ENDESA GENERACIÓN PORTUGAL S.A (EGP)
PROJETOS SOLARES DE HELÍADE E TORRE DAS VARGENS E
RESPECTIVAS LIGAÇÕES A 220 KV (GRUPO 4)

PROJETO DE EXECUÇÃO
ESTUDO DE IMPACTE AMBIENTAL
VOL. V – ELEMENTOS ADICIONAIS

Lisboa, 17 de dezembro de 2024

O presente documento constitui o Volume V – Aditamento – do Estudo de Impacte Ambiental (EIA) relativo ao Projetos Solares de Helíade e de Torre das Vargens e respectivas linhas elétricas a 220 kV – GRUPO 4 (AIA n.º 3741), datado de junho de 2024, e visa dar resposta à solicitação da Agência Portuguesa do Ambiente (APA), veiculada através do ofício n.º **S051990-202409-DAIA.DAP/DAIA.DAPP.00118.2024 (ANEXO XIII – Pedido de Elementos Adicionais do Volume IV – Anexos)**.

Figura 4.1 - Fossa séptica exemplo a ser implementada na Central Fotovoltaica de Torre das Vargens

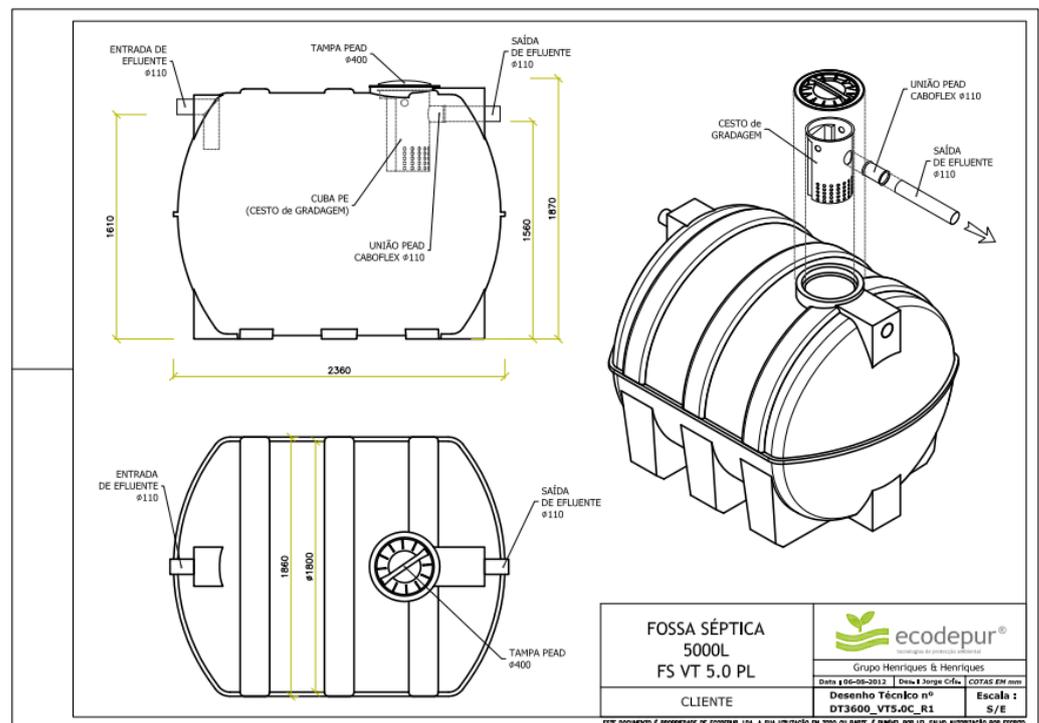
4.2.1. Apresentar o documento “Anexo IV”, onde constem as fichas técnicas das fossas sépticas e as suas localizações. De acordo com o RS, “os efluentes domésticos provenientes da instalação sanitária do Edifício de O&M será conduzida a uma fossa séptica compacta, de 5.000 L, seguida de poço de infiltração, tanto para a CF de Heliade como para a CF de Torre das Vargens”. Ainda segundo o RS “as fichas técnicas das fossas sépticas a utilizar encontram-se no Anexo IV do Volume IV – Anexos, assim como as suas localizações.”

De forma a dar resposta à presente questão, importa referir que, no **ANEXO_IV_3A_1-CFTV_MD** do **Volume IV – Anexos** encontra-se a memória descritiva da Central Fotovoltaica de Torre das Vargens, em que, no anexo **ANEXO_IV_3A_2_5-CFTV_PD**, se encontram a ficha técnica da fossa séptica a utilizar assim como no Desenho GRE.EEC.R.21.PT.P.18206.00.052.00 a sua localização no Edifício O&M.

Figura 4.3 - Exemplo de Esquema do atravessamento das linhas de água pela vedação (CFTV)

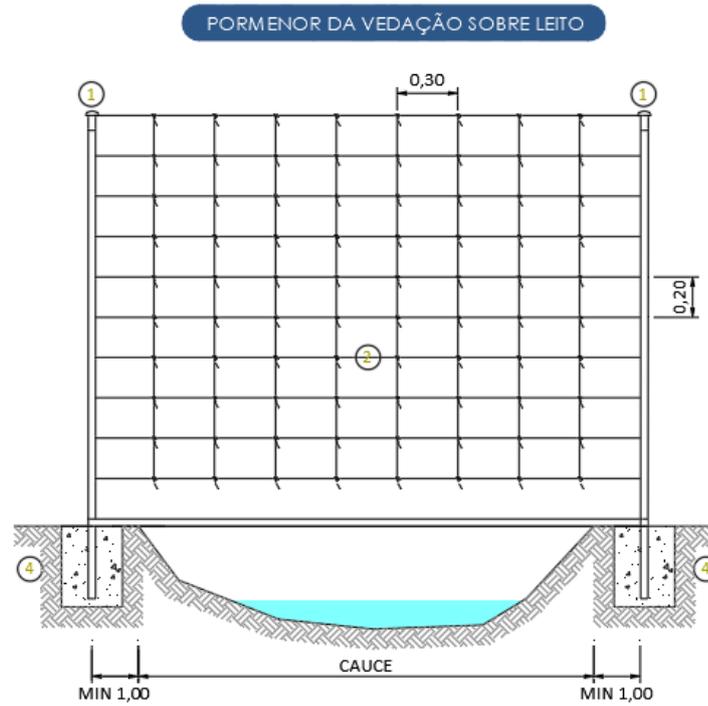
4.2.2. Apresentar planta com os locais de atravessamento das linhas de água pela vedação da central, bem como a solução adotada (passagem hidráulica ou outra) e justificação técnica, para que não exista impedimento ao livre escoamento da água para o período de retorno de 100 anos.

Nas referidas plantas, verifica-se que as linhas de água cruzadas pela vedação, tanto na Central Fotovoltaica de Heliáde como na Central Fotovoltaica de Torre das Vargens, são de 1ª e 2ª ordem, pelo que a solução técnica adotada é implementada nas vedações, aquando do atravessamento de linhas de água. Esta solução concebida na própria vedação, visa garantir o normal escoamento do curso de água sem qualquer interferência com o mesmo, para o período de retorno de 100 anos.

De forma a garantir a normal progressão do escoamento das linhas de água que são cruzadas pela vedação perimetral, e evitar uma eventual obstrução da linha de água por efeito da acumulação de detritos na rede da vedação, em todos os locais de atravessamento está prevista a elevação da vedação sobre o talvegue da linha de água, com uma largura livre de 5 m e a altura não inferior a 600 mm. Nestas condições, não

Figura 4.5 –Apresentação do projeto da Central Fotovoltaica de Heliade, onde se assinala com uma seta vermelha o estaleiro principal (mais a norte) e as áreas de apoio à obra (mais a sul junto à CM 532)

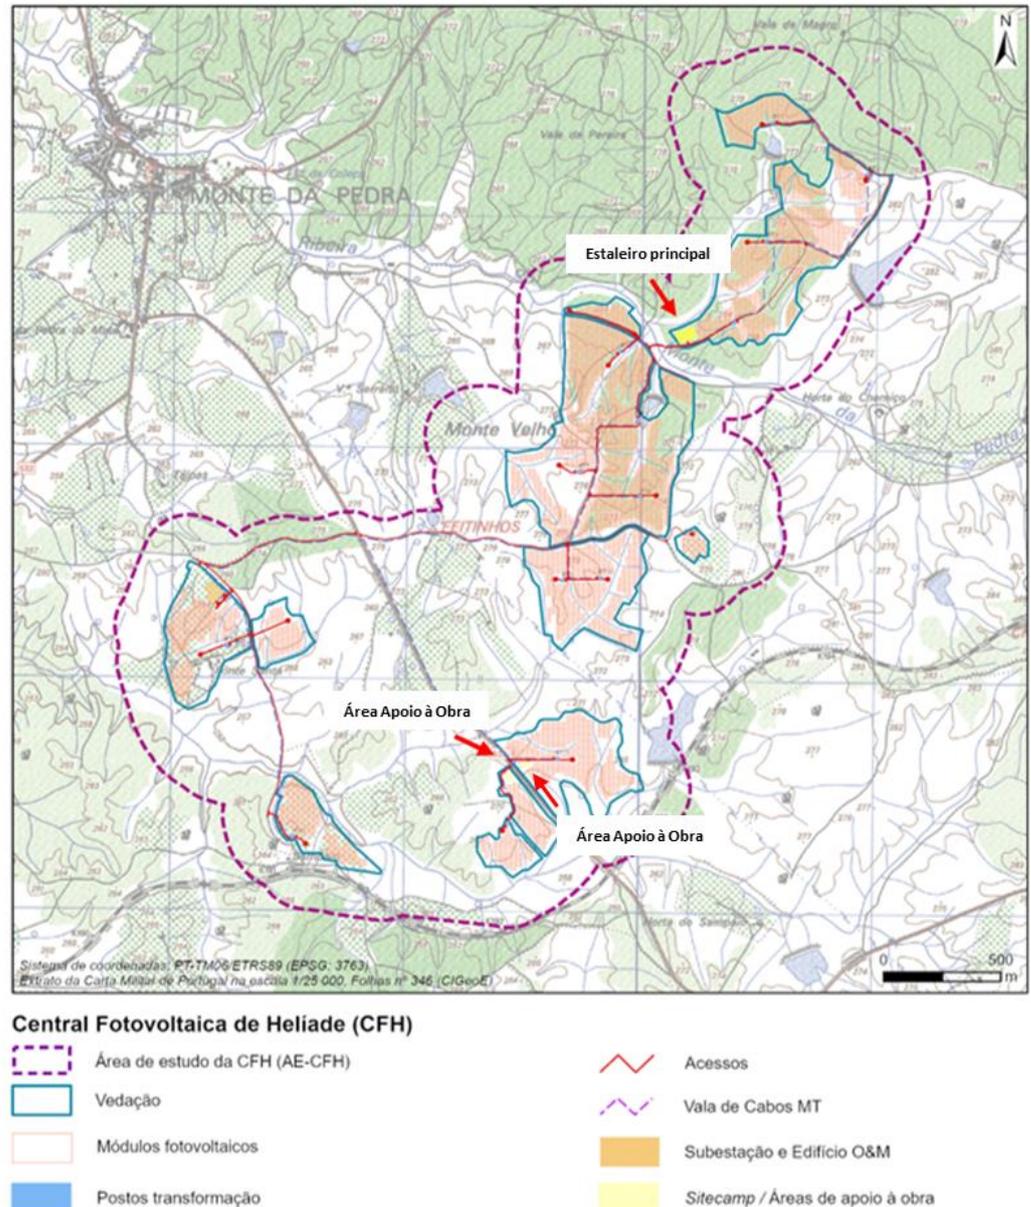
4.2.6. Indicar a localização dos estaleiros e apresentar planta do estaleiro com indicação de localização de depósitos de armazenamento dos óleos, óleos usados e combustíveis, entre outros resíduos e respetivas bacias, devendo ainda o seu armazenamento/utilização efetuar-se preferencialmente em área coberta, para evitar a eventual formação escorrências/lixiviados.

No Desenho 2.1 do **Volume III – Peças Desenhadas** é apresentado o layout da Central Fotovoltaica de Heliade e da Central Fotovoltaica de Torre das Vargens onde é possível

observar a localização dos estaleiros. É importante referir que a Central Fotovoltaica de Heliade apresenta um Estaleiro principal (Site Camp) e duas áreas de apoio à obra, estas junto à Estrada Municipal 532-1 (Figura 4.5). Já a Central Fotovoltaica de Torre das Vargens apenas apresenta uma área para estaleiro, junto ao Parque de Baterias (Figura 4.6).

Figura 4.12 - Apresentação das áreas a modelar/nivelar na CFTV

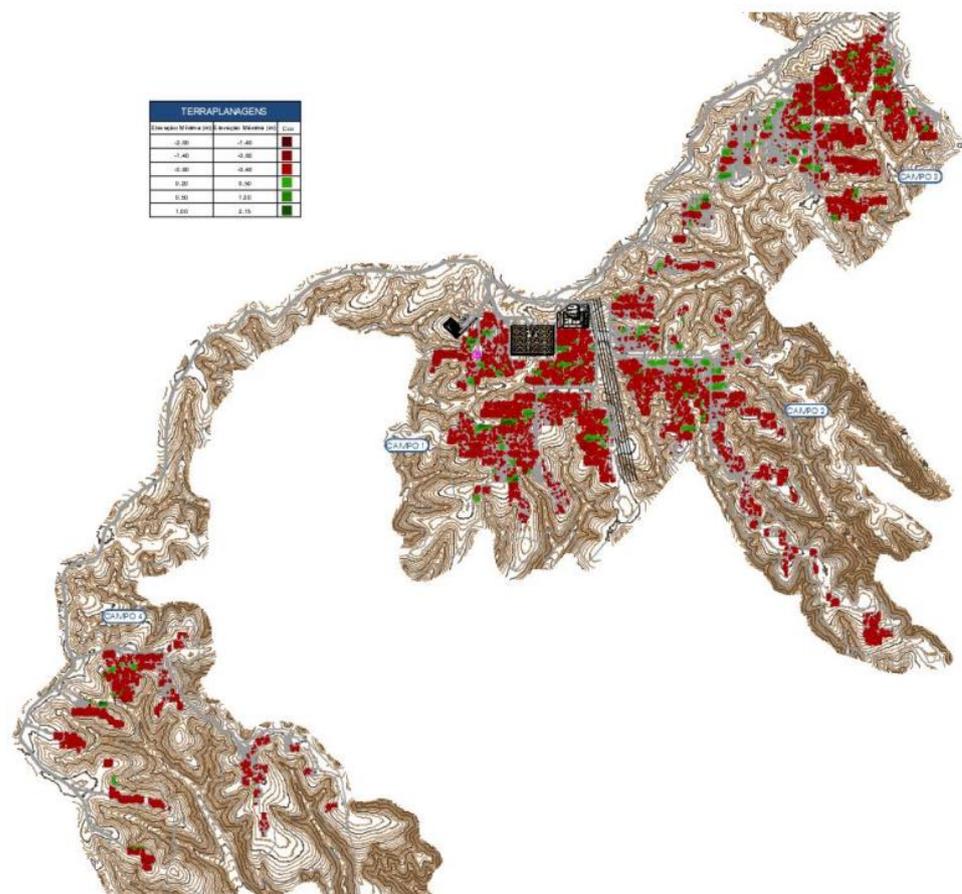
4.3.1. Rever e corrigir o balanço total de terras apresentado no quadro 5.13, relativo à movimentação de terras expectável para a construção da CFTV, sendo o valor apresentado semelhante ao total de escavação, não contemplando o volume de aterro.

As movimentações na área de implantação dos módulos fotovoltaicos apresentam uma componente importante associada à remoção de cepas de espécies arbóreas. Nesta modelação houve a preocupação em obter um equilíbrio entre as escavações e os aterros com vista a não resultar terras sobrantes e a não haver necessidade de recorrer a manchas de empréstimo, e evitando também o recurso a transporte de materiais sobrantes para vazadouro. Na figura seguinte, reproduz-se a Peça Desenhada referida acima, para demonstrar as áreas de estruturas fotovoltaicas, onde será necessário realizar trabalhos de modelação/nivelamento. A nível de análise dos resultados, na sequência destes trabalhos, quantifica-se um total de 211 726 m³ de volume de escavação e um total de 40 160 m³ de aterro.
